東海第二発電所 審査資料	
資料番号	CVRD-1-003 改4
提出年月日	2021年10月15日

東海第二発電所 圧縮減容装置の設置 審査会合における指摘事項の回答

2021年10月15日
日本原子力発電株式会社

[指摘事項]

第10-1図 圧縮減容装置の操作盤(イメージ)

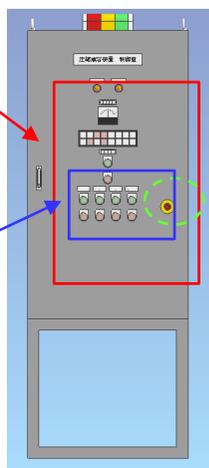
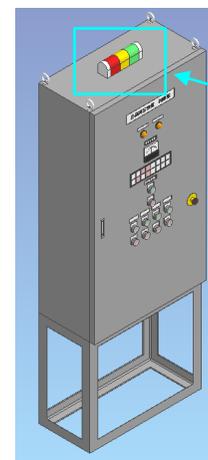
- 新規制基準適合性審査(本体施設)の申請書に記載された設計方針を踏まえ、圧縮減容装置の設置に伴う設置許可基準規則の要求事項に対する適合性及び既に許可を受けている設置許可申請書本文の記載内容の変更の要否について、整理して説明すること。

圧縮減容装置は, 作業員の誤操作を防止するため, 盤の配置及び操作器具等の操作性に留意し, 状態表示等による迅速な把握及び保守点検において誤りが生じにくい設計とするとともに, 容易に操作することができる設計とする。

- 既許可においては, 設計基準対象施設は, プラントの安全上重要な機器に支障をきたすおそれがある機器・弁等に対して, 色分けや銘板取り付け等の識別管理や人間工学的な操作性も考慮した監視操作エリア・設備の配置, 中央監視操作の盤面配置, 理解しやすい表示方法とするとともに施錠管理を行い, 運転員の誤操作を防止する設計としている。
- 上記の既許可の方針を踏まえて, 操作性を考慮した盤面配置, 認識しやすい表示方法等とすることにより, 作業員の誤操作を防止するとともに, 必要な環境条件を設定し容易に操作することができる設計とする。

操作盤は見やすい位置に計器, 表示灯及び操作器具を配置

操作盤は操作しやすい位置に操作器具を配置

非常停止スイッチは緊急時に押しやすい位置に配置

パトライトにより装置の運転状況が分かるよう色による識別

第1図 変更前の放射性物質が散逸し難い設計 (固体廃棄物作業建屋換気系)

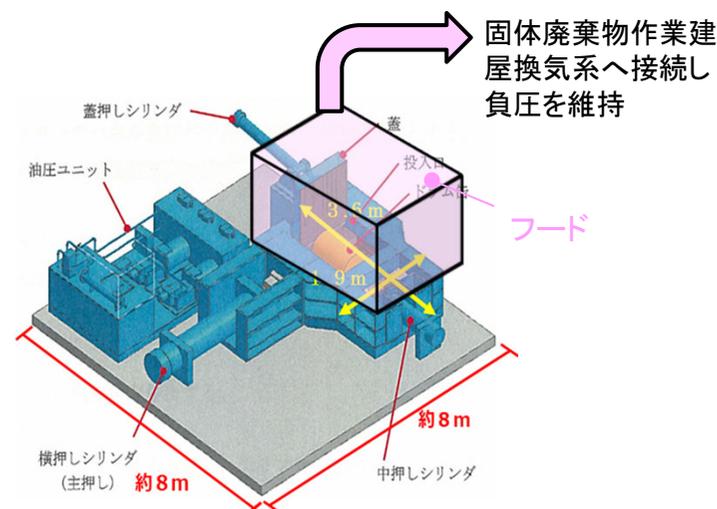
- 第993回審査会合における設置許可基準規則第27条第3項※1に適合するため設計方針の説明において、**固体廃棄物作業建屋内の圧縮減容装置が設置される仕分け・切断作業エリア内の作業場は**負圧を維持することから、**放射性廃棄物を処理する過程で放射性物質が飛散した場合においても、作業場外に放射性物質が散逸し難い**と考え、**換気設備が設置された固体廃棄物作業建屋内に設置する設計**としていた。
- **しかし、作業場では圧縮処理の他、仕分け作業や切断作業を行うため、圧縮減容装置から散逸し難く、仕分け作業や切断作業に影響を与えない設計とすることがより適切であると判断した。**このため、**圧縮減容装置のドラム缶投入口をフードで囲い、フード内の負圧を維持し、固体廃棄物作業建屋換気系により排気することにより、散逸し難い設計とする方針に変更することとした。**
